Avis délibéré

concernant le projet de permis d'aménager de la tranche 1b du Parc d'activités de la plaine d'Alsace à Ensisheim (68)

n°MRAe 2018APGE8

Illustration 1 : Périmètre P.A.P.A. des tranches 1b et 2 (source : étude d'impact)

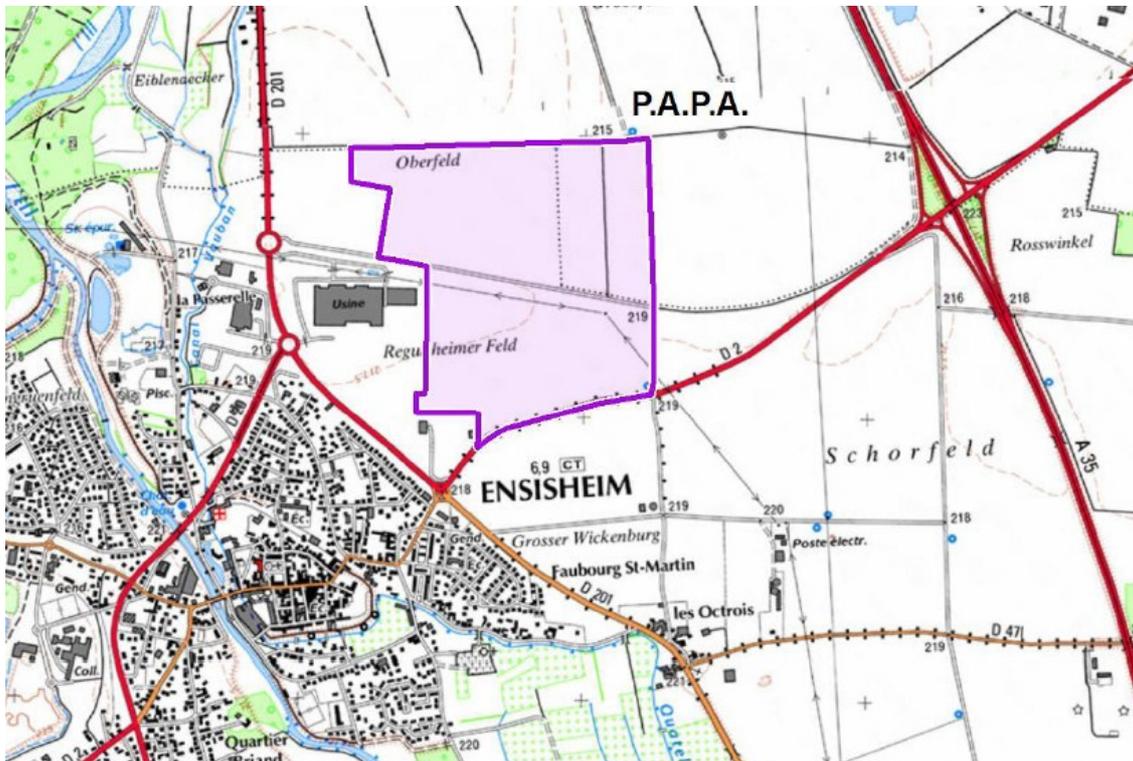
Le dossier d'étude d'impact transmis à l'Ae dans le cadre du permis d'aménager de la tranche 1b porte sur un projet plus vaste dont la surface est de 86 ha englobant également la tranche 2.

Par rapport au projet de ZAC, le périmètre de l'étude d'impact est amputé d'une aire de 14 ha. Ces terrains soustraits correspondent à ceux de la tranche 1a et à une partie Ouest du projet routier.

La tranche 1a, située en continuité de la tranche 1b, est d'ores et déjà aménagée. L'Ae constate qu'elle n'a pas été saisie pour ce permis d'aménager, bien qu'il dépasse le seuil de 10 ha nécessitant une évaluation environnementale.

La tranche 1a fait partie intégrante du projet P.A.P.A. Elle n'est pas abordée par l'étude d'impact ; ce qui est regrettable alors qu'il serait particulièrement intéressant de dresser un bilan environnemental de cette première réalisation, afin d'en tirer tous les enseignements dans la perspective de la suite du projet.

Ce document est donc incomplet et n'appréhende pas les impacts du projet dans son ensemble, et en particulier, sur les parties déjà réalisées. La liaison routière A35-RD201 appartient au même

L'Ae demande de compléter l'étude d'impact afin :

- **d'intégrer un bilan des impacts environnementaux du projet à partir des travaux déjà réalisés ou en cours de réalisation ;**
- **d'analyser les impacts des aménagements prévus pour la tranche 1b ;**
- **de procéder à une première analyse des impacts de la tranche 2 et du projet routier.**

Illustration 3: Plan d'aménagement du P.A.P.A - Périmètre incluant les tranches 1a et 1b (source : permis d'aménager)

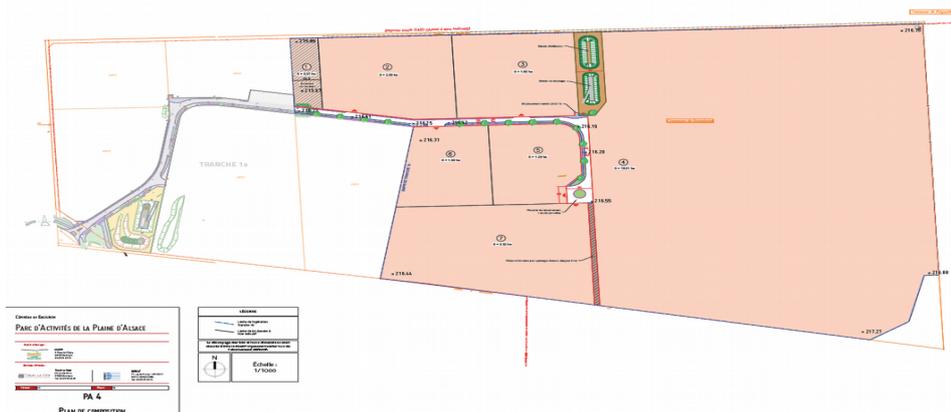
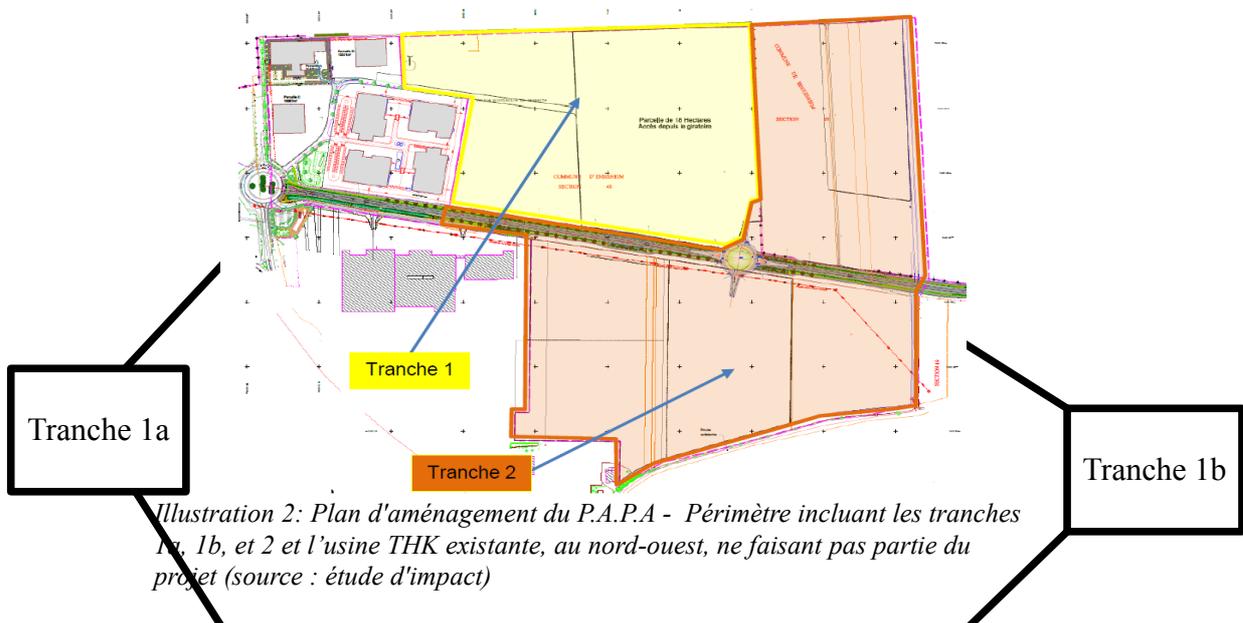
La description du projet dans l'étude d'impact est succincte. Les options d'aménagements décrites indiquent que les travaux suivants seront effectués, sans plus de précision sur les localisations ou leur dimensionnement :

Dans les documents joints à la demande de permis d'aménager, les travaux envisagés laissent apparaître qu'il s'agirait de :

- créer un accès par la voirie réalisée pour la tranche 1a ;
- construire des voiries de 12,4 m de large, avec un trottoir de 2 m, une bande de 2,5 m avec aménagement paysager et places de stationnement véhicules légers en alternance, une chaussée de 6,5 m et un trottoir de largeur 1,4 m ;
- réaliser des bassins de stockage et d'infiltration pour les eaux de pluies.
